DRINGENDE SICHERHEITSANWEISUNG IM FELD

Operationsmikroskope: ARveo 8, ARveo, M530 OHX, PROvido
FSCA-Kennung: CAPA-HER-MD-22-007
Austausch des Luxmeters im Optikträger M530

Heerbrugg, 13. September 2022
Leica Microsystems (Schweiz) AG

Abbildung 1: Leica Optikträger M530 in Verwendung im ARveo 8, ARveo, M530 OHX und PROvido

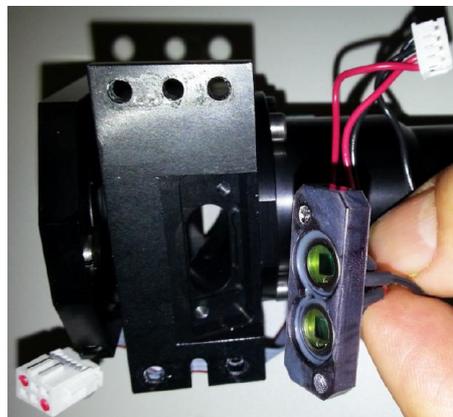
Bei internen Tests hat Leica Microsystems einen Bauteilwechsel an den Photodioden im Optikträger M530 festgestellt (siehe Abbildung 1 und 2). Die Fotodioden werden als Luxmeter verwendet, um den Grenzwert für die Funktion "BrightCare Plus" (siehe Abbildung 3) zu optimieren, der auf der Grundlage von Echtzeit-Lichtintensitätsdaten berechnet wird, um die mit dem Alter der Lampen abnehmende Lichtintensität zu kompensieren.

Der Bauteilwechsel der Photodiode führt zu einer ungenauen Einstellung der Beleuchtungsgrenzen durch die Software des Operationsmikroskops, wenn "BrightCare Plus" mit Luxmeter verwendet wird.

Infolgedessen funktioniert "BrightCare Plus" mit Luxmeter nicht gemäß den festgelegten Spezifikationen.

Als Vorsichtsmaßnahme hat sich Leica Microsystems entschlossen, die fehlerhafte Photodiode bei allen Operationsmikroskopen ARveo 8, ARveo, M530 OHX und PROvido auszutauschen, die zwischen dem 01. Juli 2021 und dem 08. Juni 2022 hergestellt wurden, um sicherzustellen, dass "BrightCare Plus" mit Luxmeter gemäß den Spezifikationen funktioniert.

Abbildung 3: Beschreibung der BrightCare Plus-Funktionen

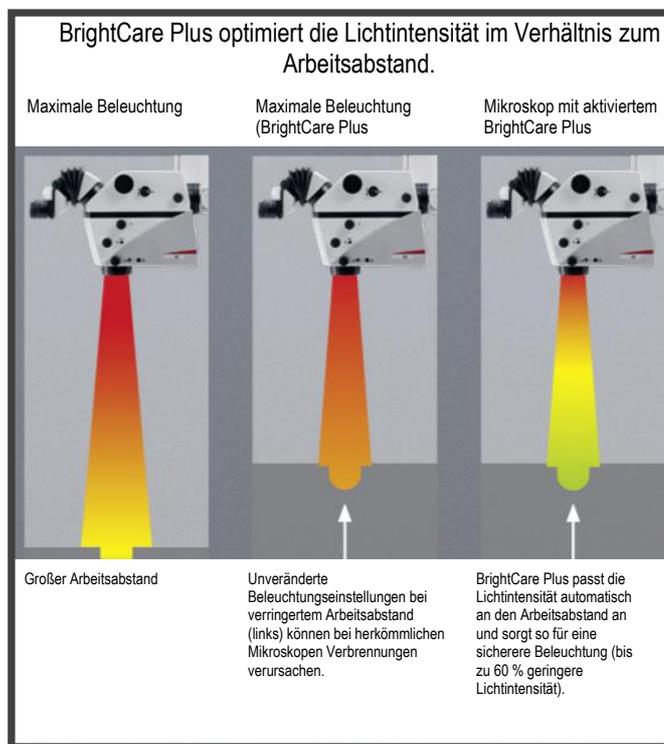
Die Optiken der Operationsmikroskope ARveo 8, ARveo, M530 OHX und PROvido haben einen variablen Arbeitsabstand von 225 bis 600 mm.

Die Systeme sind so konzipiert, dass sie auch bei einem großen Arbeitsabstand von 600 mm ausreichend Licht erzeugen.

Zu helles Licht kann in Verbindung mit einem kurzen Arbeitsabstand zu einer unkontrollierten Erhitzung von Gewebe führen.

BrightCare Plus ist eine softwaregesteuerte Funktion, die automatisch die maximale Helligkeit in Abhängigkeit vom Arbeitsabstand begrenzt.
